Keuringsverslag van een elektrische laagspanning- en zeer lage spanningsinstallatie

NIET CONFORM

Straatnaam	Arthur Puesstraat
Huisnummer	131
Busnummer	
Postcode	1502
Gemeente	Halle
Land	België

Aard onderzoek: Controlebezoek van een oude huishoudelijke elektrische installatie van een wooneenheid bij verkoop op vraag van de verkoper volgens (KB 08/09/2019) - AREI Boek 1- 8.4.2. en 8.2.1. en 4.2.4.3.

Afbeelding schakel- en verdeelbord:

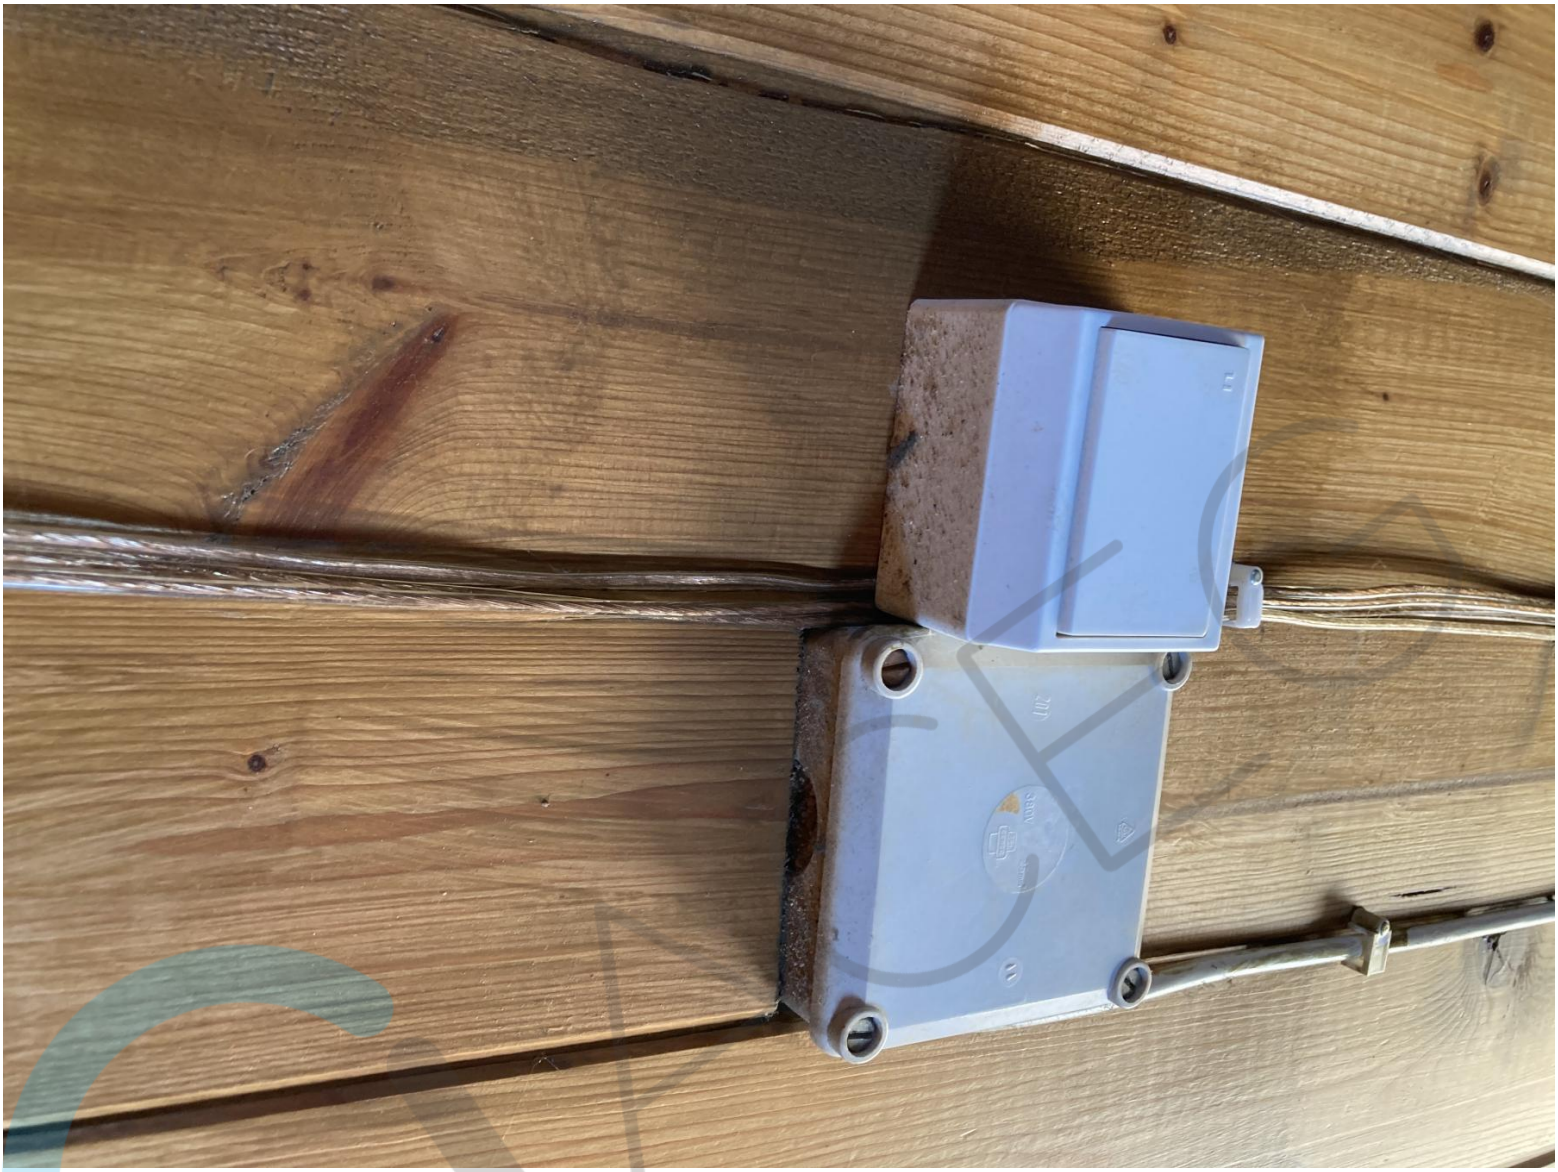
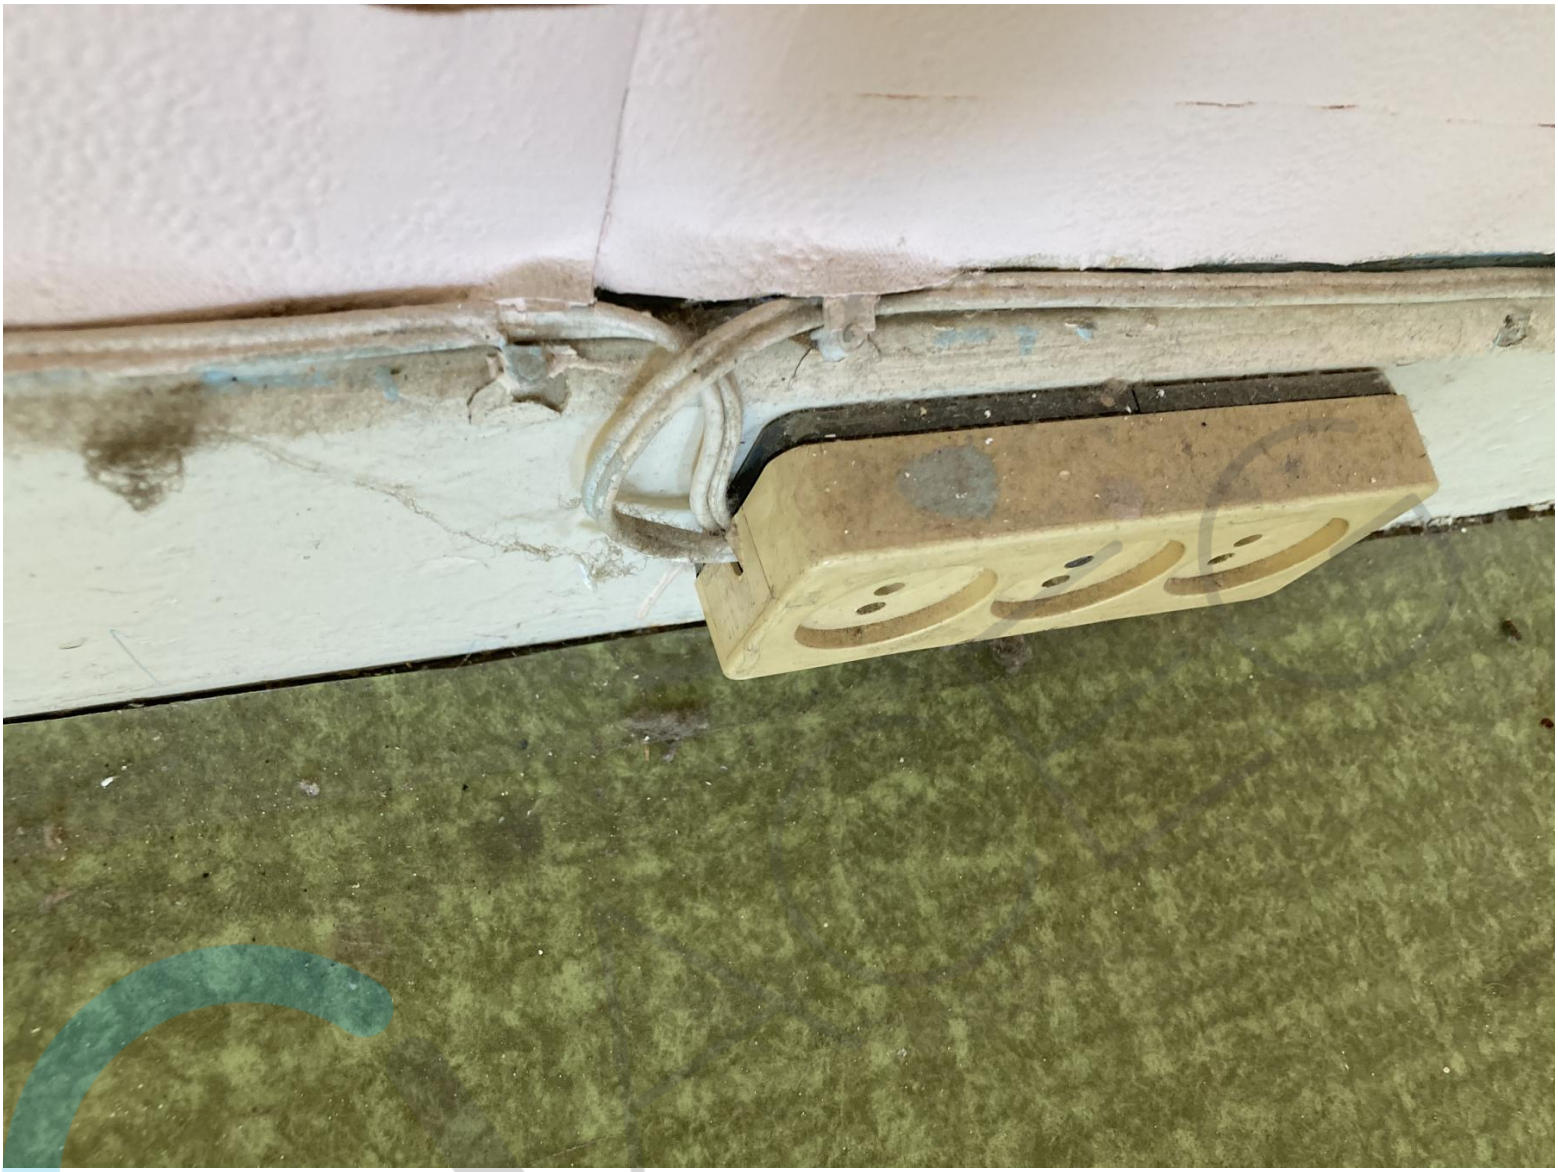
I5.02 De aanduiding van de stroomkringen en/of apparatuur, aansluitklemmen, enz dient aangebracht of vervolledigd te worden. (Boek 1 Onderafdeling 3.1.3.1. en 3.1.3.3.A. en 5.1.6.1)

I5.09 De genaakbare, naakte onder spanning staande delen zijn onvoldoende afgeschermd. (Boek 1 Afdeling 5.1.4. en 4.2.2.3.)

I5.10 Niet gebruikte invoeringen van het verdeelbord zijn niet correct of onvoldoende afgedicht. (Boek 1 Afdeling 5.1.4. en 4.2.2.3.)

I6.02 Een algemene differentieelschakelaar met een nominale stroom (In) van minstens 40A en een gevoeligheid van maximum 300mA dient geplaatst te worden. (Boek 1 Onderafdeling 4.2.4.3. en 5.3.5.1.)

I7.02 De smeltveiligheidshouders of houders van automatische schakelaars dienen voorzien te worden van kalibreerelementen. (Boek 1 Onderafdeling 5.3.5.5.A.)

I9.13 Toestellen zonder bodem moeten bevestigd worden op aangepaste montageplaten. (Boek 1 Afdeling 5.1.4. en 5.3.5.2. en 5.3.5.4.)
